## **DEUXIEME MODIFICATION DU PLU DE VILLENEUVE-LES-BOULOC : NOTE DE SYNTHÈSE – PRISE EN COMPTE DES AVIS DES PERSONNES PUBLIQUES ASSOCIEES**

### AVIS DE LA MRAe (courrier du 04/06/2024)

L'agrandissement de la maison médicale communale

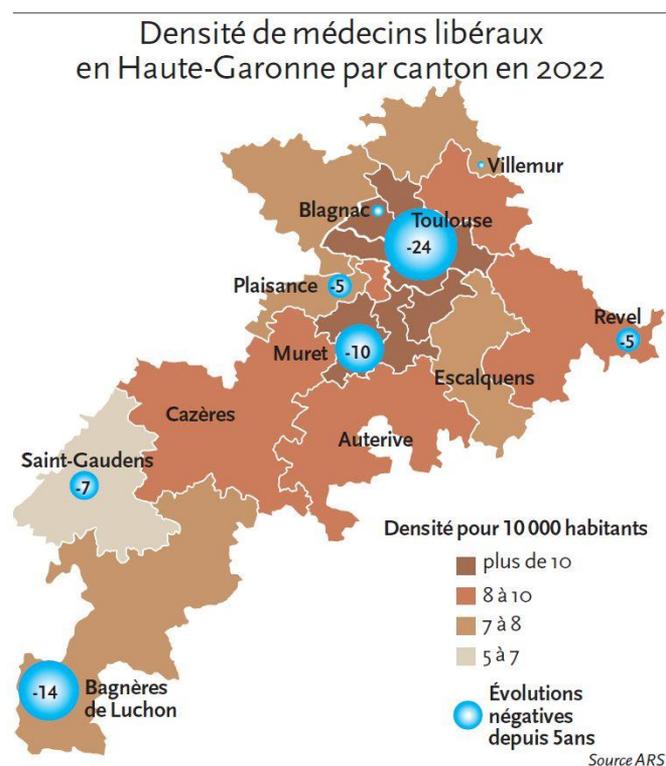
Le projet d'extension de la maison médicale n'est pas justifié dans le dossier: il est simplement présenté un état d'occupation de l'existant, mais rien sur l'éventuel besoin de constructions supplémentaires. La commune envisage d'étendre la zone Ub, où se situe actuellement la maison médicale, au détriment d'un secteur d'extension Aua, couvert par une orientation d'aménagement et de programmation (OAP). Or, il demeure des possibilités d'aménagement sur les parcelles C 1295 et C 1296, situées au sud de la maison médicale au sein de la zone Ub (cf illustration ci-dessus).

L'absence de précision sur le besoin de constructions supplémentaires et l'omission d'exploration du potentiel de ces parcelles ne permettent pas de justifier les évolutions du règlement graphique.

De plus, la procédure ne se limite pas à réduire le secteur AUa puisque des modifications sans justification sont opérées sur l'OAP elle-même: réduction de nombre de logements, suppression du nombre d'hébergements en résidence senior et de la répartition du type de logements (maison de ville, collectif). Or ces évolutions constituent un objet à part entière sur lequel la procédure de modification doit présenter le projet de la collectivité et apporter des justifications.

- ▶ **Réponse de la Commune:** Comme indiqué dans la notice explicative, la construction, en 2021, d'une Maison médicale communale d'une surface totale de 230 m<sup>2</sup> au n°71 rue d'Ensarla (parcelles C1288 et 1297) a permis de répondre aux besoins de la population face à la désertification médicale qui sévit sur le territoire. Elle regroupe à ce jour 2 médecins, 2 infirmières, 1 podologue, 1 orthophoniste. L'objectif de la commune est de

De fait, la seule possibilité d'extension de la Maison médicale est située dans le prolongement du bâti existant, au sud, et donc au détriment de la zone AUa de Lartigate, comme indiqué dans la notice explicative ; on rappellera qu'il s'agit là d'une surface réduite (0.2ha).

La DDT indique que des modifications sans justification sont opérées sur l'OAP lui-même : la commune précise que la légère diminution de surface de la zone AUa rend impossible le projet initial qui prévoyait à cet endroit la création de maisons de ville (la profondeur utile du terrain « maison de ville + jardin » n'étant plus compatible) ; c'est la raison pour laquelle l'OAP a été modifiée ; on voudra bien remarquer que l'OAP a été modifiée à la marge, que son esprit a été maintenu, et que la diminution du nombre de logements attendus est très faible. Ainsi, la modification de l'OAP ne constitue pas un nouveau projet en soi pour la commune, mais est bien la conséquence de l'agrandissement de la Maison médicale.

- *Le bâtiment sur la parcelle B288 au lieu dit « Niçaise ».*

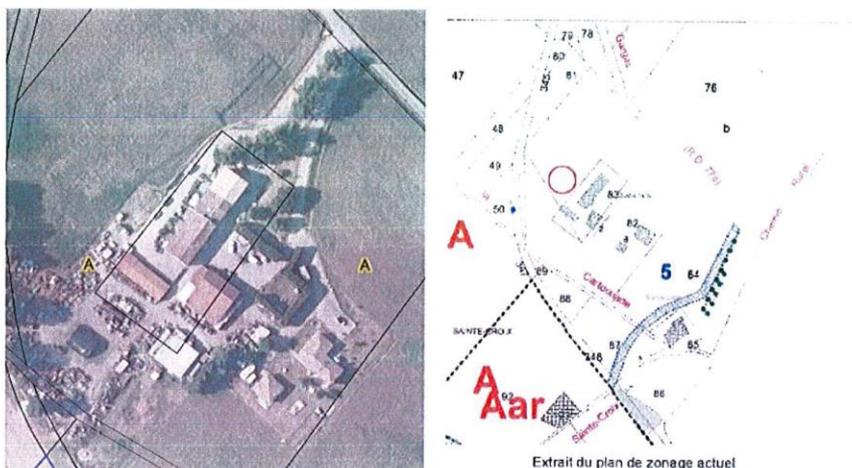
Le dossier semble incohérent sur le bâtiment désigné. En effet, la notice fournie indique (page 14), que le bâtiment serait un hangar agricole de 1 770m<sup>2</sup>, alors que le bâtiment, désigné aux pages 16 et 19, dispose d'une superficie bien plus modeste, de l'ordre de 100m<sup>2</sup> d'après interprétation d'une photo aérienne. Cela n'appelle pas de remarque sur le fond, mais il convient de corriger cette incohérence, dans la partie relative à la présentation du contexte (page 14).

- **Réponse de la Commune:** La commune précise que ce n'est pas le hangar qui couvre une surface de 1770m<sup>2</sup>, mais la parcelle sur laquelle il a été construit : le texte de la notice

est explicite : le bâtiment est un hangar implanté dans la parcelle B288 d'une contenance de 1770m<sup>2</sup>. Il n'y a donc aucune incohérence.
